Utvalg: Roan - Hovedutvalg for teknisk, landbruk og miljø
Møtested: Roan kommunehus Roanstua
Møtedato: 03.05.2018
Tid: 18:00

5019 - SØKNAD OM GODKJENNING AV FORNYET PROSJEKTERING FOR FLYHAUGEN HYTTEFELT

- 1 77/118 Flyhaugen hyttefelt - fornyet prosjektering
- 2 Situasjonsskart - Veg-plan Flyhaugen
- 3 Situasjonsskart - VA-Plan Flyhaugen
- 4 Dimensjonering avløp
- 5 Søknad om utslipp av sanitært og kommunalt avløpsvann fra hus og hytter

VEG-PLAN

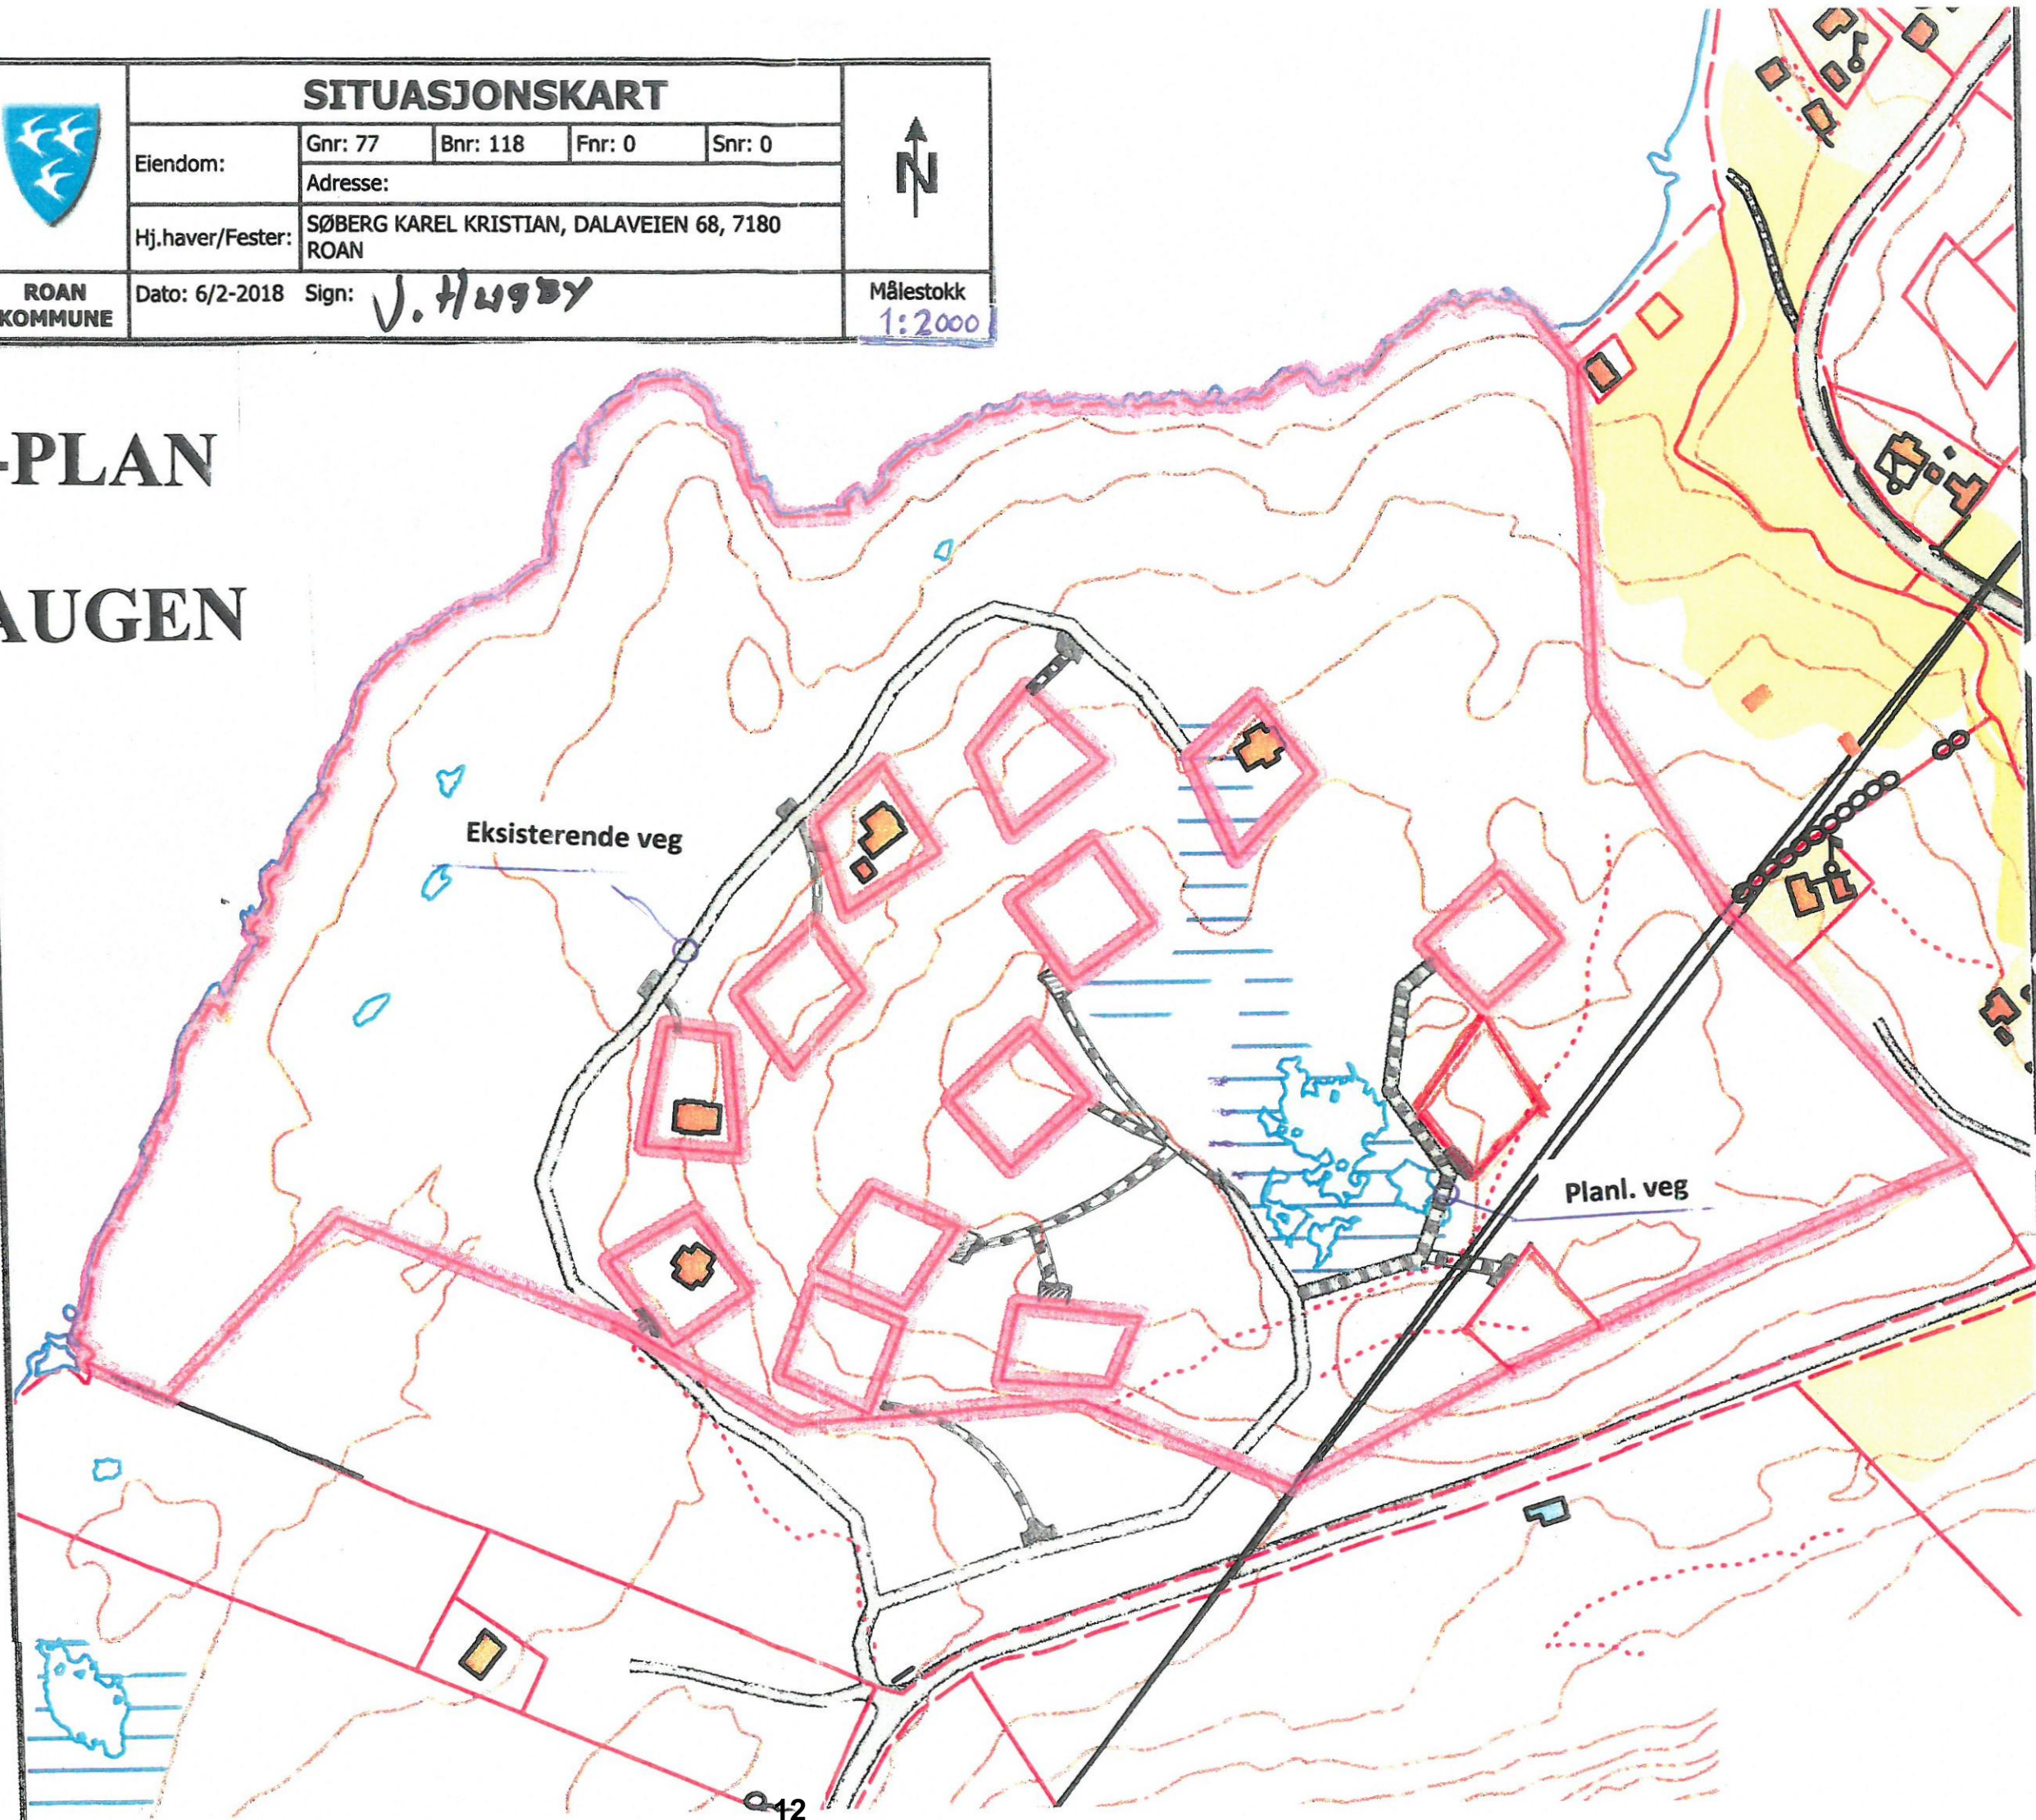
Når det gjelder veiplanen kan den godkjennes som den foreligger.

Hovedutvalg for Teknisk, Landbruk og Miljø godkjenner veiplan for Flyhaugen som fremlagt.

VA-PLAN FLYHAUGEN

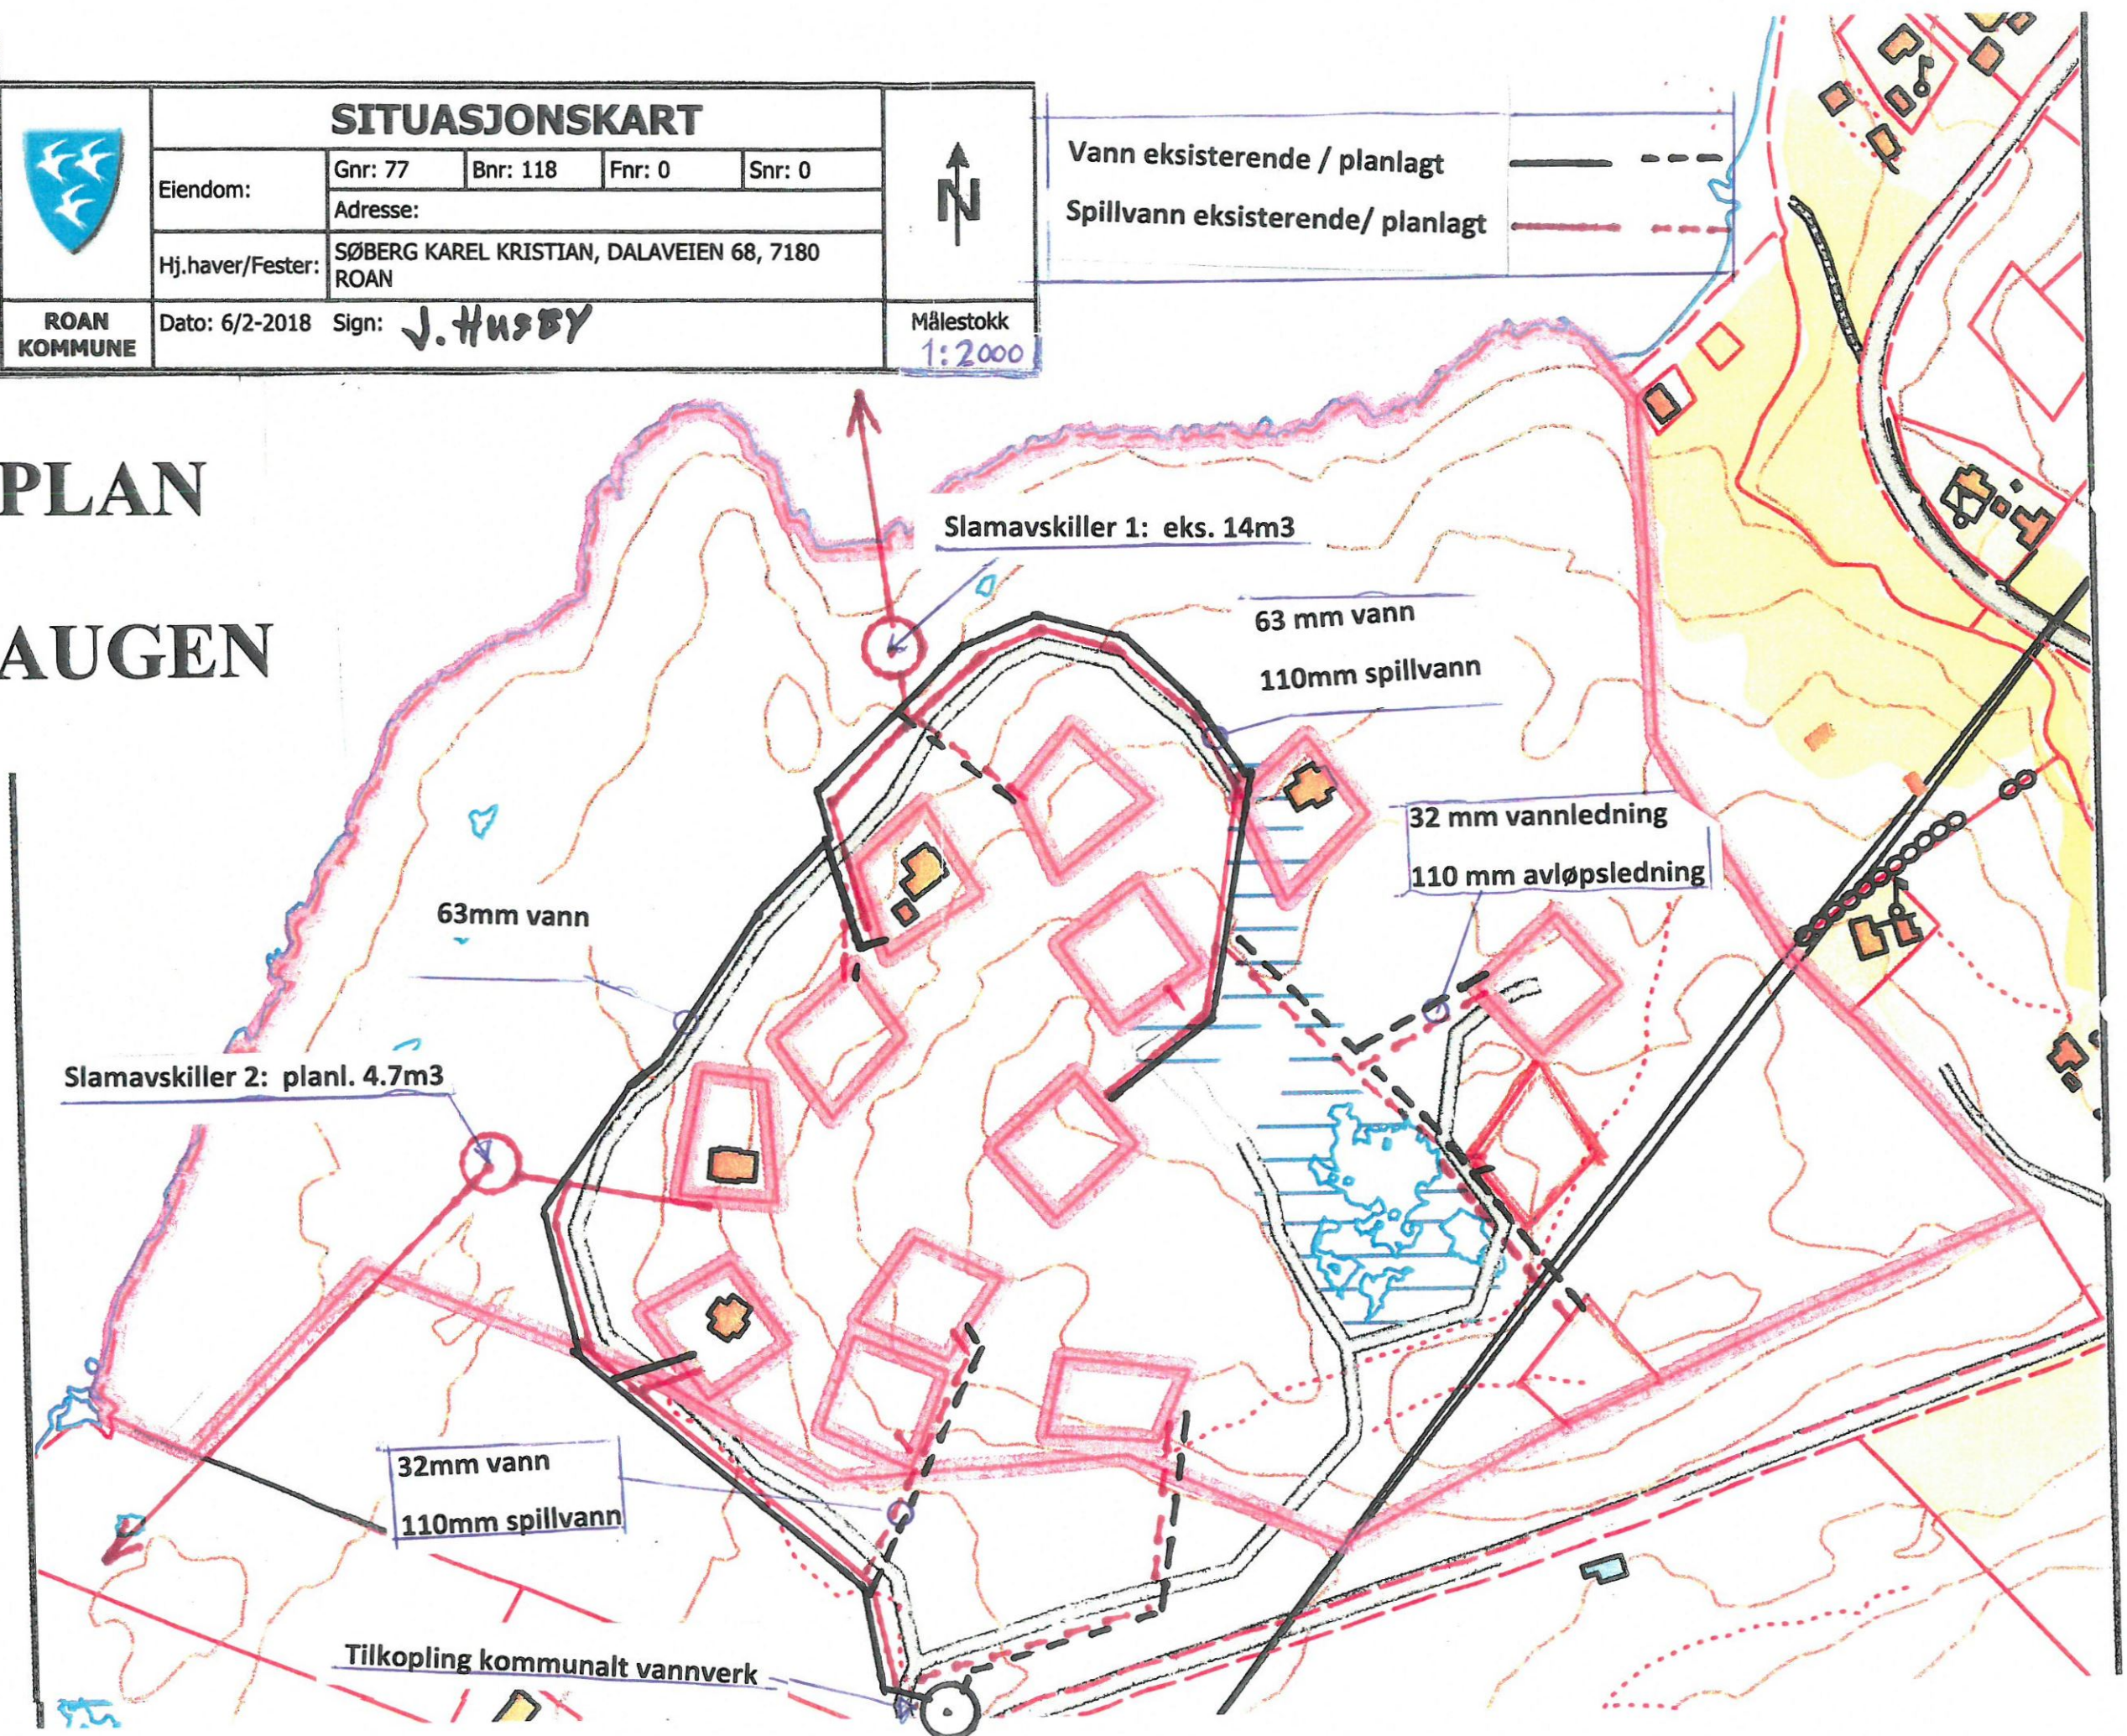
Det er foretatt beregning av dimensjonering ut fra VA miljøblad 48 og 115, samt Bioforsklad. Beregningene av dimensjonering anses å være tilfredsstillende. De tilsier at slamavskiller 1 krever et volum på 6,5 m³, mens slamavskiller 2 krever et volum på 11,7 m³. Det er normalt krav til at slamavskillere skal være CE godkjent.

Det er i hyttefeltet nedsatt 2 slamavskillere uten at tiltaket er omsøkt, det eksisterer ikke dokumentasjon på tankene, men det er gitt «tillatelse» til å bruke tanker fra Namdalsplast.

Slamavskiller nr. 2 er på 14 m³, og er beregnet på 9 hytter. Denne oppfyller krav om volum, men er ikke CE godkjent. Det foreslås fra administrasjonen at denne slamavskilleren kan godkjennes selv om den ikke er CE godkjent.

Slamavskiller nr. 1 har et volum på 4,7 m³, for 5 hytter. Dette volumet er for lite, 5 hytter tilsier et volum på slamavskilleren på 6,5 m³. Det foreslås i planen løst ved å sette ned en ekstra tank i forkant av eksisterende slamavskiller. Dette anser administrasjonen som en dårlig løsning. Administrasjonen krever at eksisterende slamavskiller på 4,7 m³ skiftes ut med en CE godkjent slamavskiller på minimum 6,5 m³.

Hovedutvalg for Teknisk, Landbruk og Miljø godkjenner vann og avløpsplan for Flyhaugen med følgende endring: Slamavskiller nr. 1 skiftes ut med en CE godkjent slamavskiller på minimum 6,5 m³.
